Onderwerp: RE: Amzo speellocatie

Onderwerp: Amzo speellocatie

Op locatie Bijldorp-West 13 zit AMZO Specialistische Begeleiding. AMZO biedt gespecialiseerde zorg en ondersteuning aan kinderen tot 16 jaar met een psychiatrische-, (ernstige) gedragsproblematiek en een (licht) verstandelijke handicap.

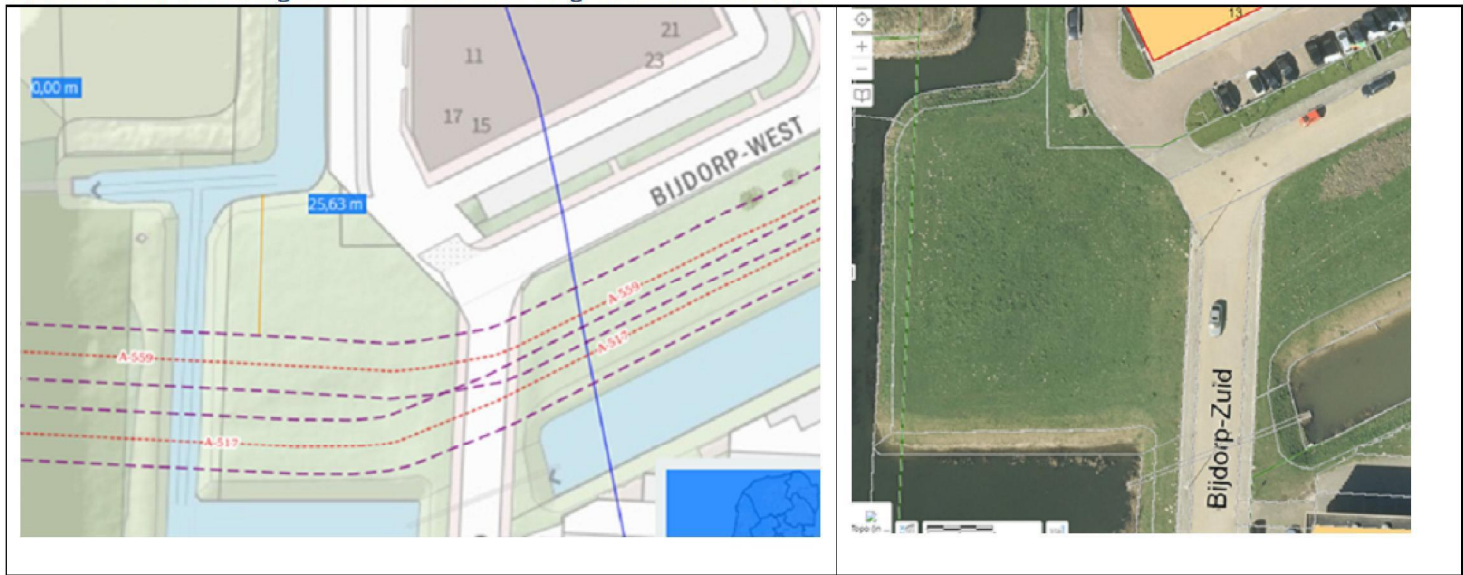
Hieronder een tekening waarop de leidingen met een rode stippellijn zijn weergegeven.

214418 stippellijnen worden geflankeerd door paarse stippellijnen die de belemmeringenstrook van de leidingen weergeven. 0159

Binnen de belemmeringenstrook is bouwen en graafwerk verboden.

Dan blijft dus alleen het gedeelte van het perceel buiten de belemmeringenstrook over.

Daar zou het ontwerp een kwartslag gedraaid misschien net inpassen. Misschien dat daar nog naar gekeken kan worden door de ontwerper.

- Wij hebben direct contact opgenomen met de ontwerpers. Zij geven aan dat dit prima binnen de beschikbare ruimtes passend is. Hierbij is er dus al rekening gehouden met de onderliggende buizen. Zij zullen enkel op de schuine vlakken wat tekeraanpassingen moeten maken, deze vraag is inmiddels aan hen gesteld.
